19 septembre 2018

**Urgent : Information de sécurité importante**  
**AFX® Endovascular AAA System**

**Figure 4 : Vérifier que le fil-guide n'est pas coincé derrière l'entretroise de stent**

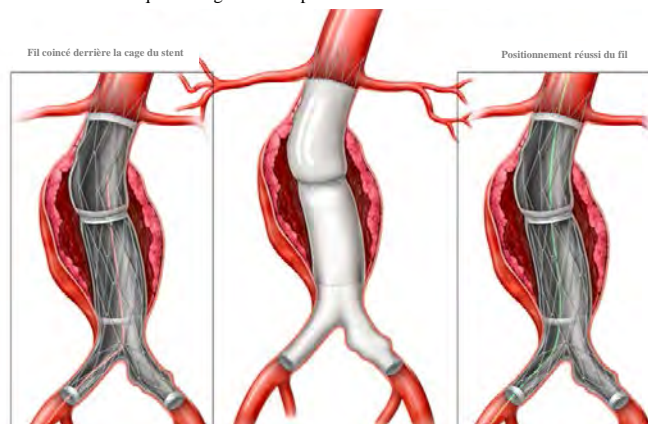
1. Se reporter aux protocoles de l'établissement pour l'anesthésie, l'anticoagulation et la surveillance des signes vitaux.
2. Positionner le patient sur la table d'imagerie de manière à permettre un contrôle angiographique depuis l'arc de l'aorte jusqu'aux bifurcations fémorales.
3. Atteindre l'accès luminal via les artères fémorales.
4. Établir un contrôle vasculaire proximal et distal adéquat de l'artère fémorale exposée, si nécessaire.
5. En suivant le mode d'emploi du fabricant, faire progresser un fil-guide flexible à extrémité en J, ou un cathéter en queue de cochon, ou un fil-guide équivalent acceptable, dans le système vasculaire sous contrôle angiographique.
  - **REMARQUE :** Le choix d'un dispositif approprié peut limiter la probabilité d'un suivi derrière une entretroise de stent. Se reporter à la **Figure 4**.

**Figure 5 : Utilisation d'un ballon pour confirmer le positionnement correct du fil-guide**

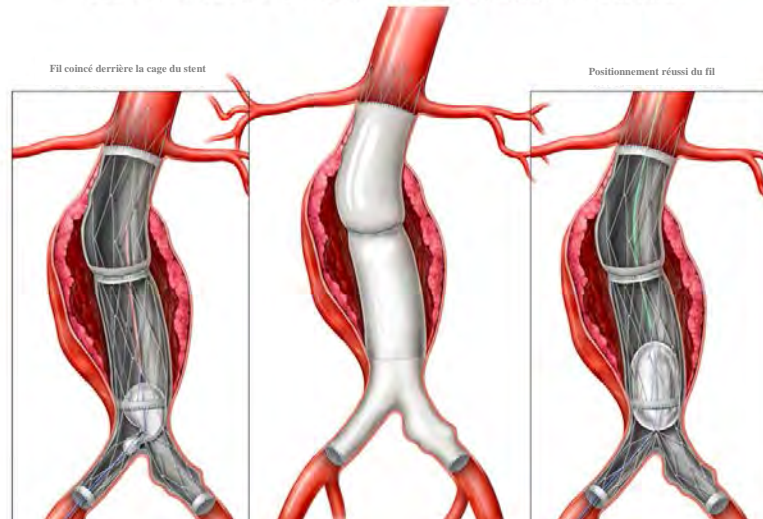
- **REMARQUE :** L'entortillement du ballon pendant le gonflage ou l'agrandissement d'une section de la cage du stent peut être le signe d'un fil placé derrière une entretroise du stent. Se reporter à la **Figure 5**.

**ATTENTION :** *Le gonflage et la progression du ballon doivent être lents de manière à ne pas endommager ou déloger le dispositif AFX existant.*

**MISE EN GARDE :** *Un ballon trop gonflé pour assurer l'accès luminal peut laisser penser à tort qu'un fil est placé derrière une entretoise du stent ou peut décaler le corps principal vers le haut du corps.*
